**Parere n. 948 del 19 gennaio 2024**

<b>Progetto:</b>	<p><i>Verifica di ottemperanza</i></p> <p><b>Aeroporto “Marco Polo” di Venezia Tessera. Master Plan 2021 – “Fase 4” condizione ambientale A) 2 - D.M. n. 9 del 19/01/2016”</b></p> <p><b>ID_VIP 10422</b></p>
<b>Proponente:</b>	<b>ENAC</b>

Figura 3-1 Particolare della carta dei suoli della provincia di Venezia nell'area dell'aeroporto (Fonte: Carta dei suoli Provincia di Venezia).

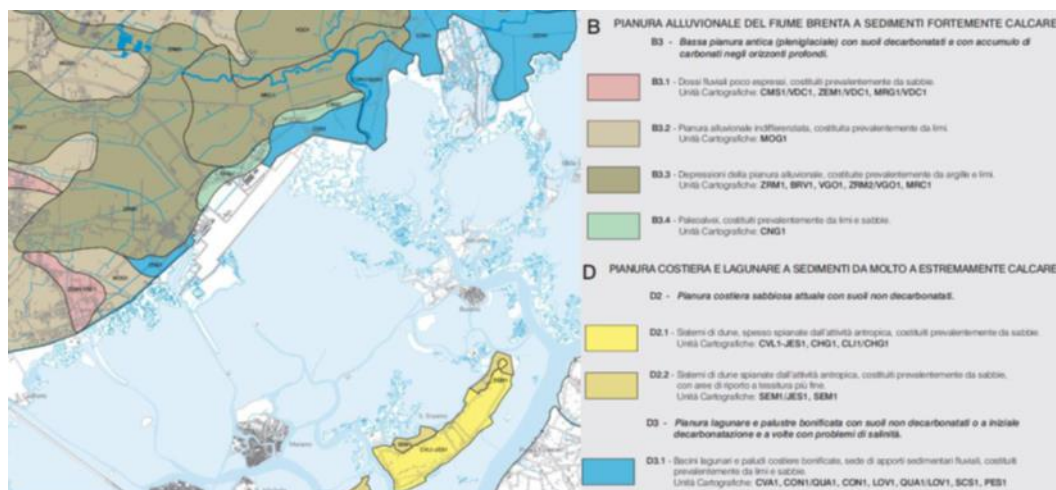
*Veneto", si rappresenta quanto segue. Al capitolo 3 "Aspetti specifici dell'area in esame: Il fondo naturale" si chiede di aggiornare il documento con i valori di fondo di riferimento illustrati nella pubblicazione ARPAV più recente, edizione 2019, consultabile al link: <https://www.arpa.veneto.it/arpavinforma/pubblicazioni/metalli-e-metalloidi-neisuoli-del-veneto-definizione-dei-valori-di-fondo.-edizione2019/?searchterm=metalli%20e%20metalloidi> ed utilizzarlo quindi come riferimento corretto per il confronto con i risultati analitici. Per maggior chiarezza e completezza delle informazioni si chiede di integrare i capitoli riguardanti ogni singolo intervento (così definiti nel documento presentato: opere di compensazione -terrapieno vegetato; parcheggi P8 e P9, area di deposito AT e area di servizio) inserendo anche i volumi di materiale che verranno movimentati o almeno una loro stima. Per quanto riguarda il piano di campionamento e le analisi chimiche che verranno realizzate, il documento risulta completo. Considerando però che alcuni rapporti di prova, dalle analisi già eseguite presso l'area Aeroterminale, risultano avere per alcuni parametri lo sfioramento dei limiti di colonna A della Tabella 1, dell'Allegato 5 alla Parte IV del d.lgs. n. 152/2006 (ma sempre entro colonna B), si chiede di specificare come verranno gestiti i materiali che presentano tali superamenti. Inoltre, si specifica che, il materiale avente parametri superiori di colonna A ma con dati rientranti nei valori di fondo, può essere reimpiegato solo in siti con valori di fondo compatibili (in base alla summenzionata pubblicazione ARPAV – anno 2019) o in siti rientranti nei limiti di colonna B. Conclusioni La documentazione esaminata relativa al piano di analisi -fase 4, risulta conforme a quanto previsto nella condizione ambientale. Si raccomanda, altresì, di recepire le osservazioni sopra riportate."*

**VALUTATO quanto sopra, la condizione ambientale n. 2. b è da considerare ottemperata, nel rispetto delle osservazioni di ARPA Veneto.**
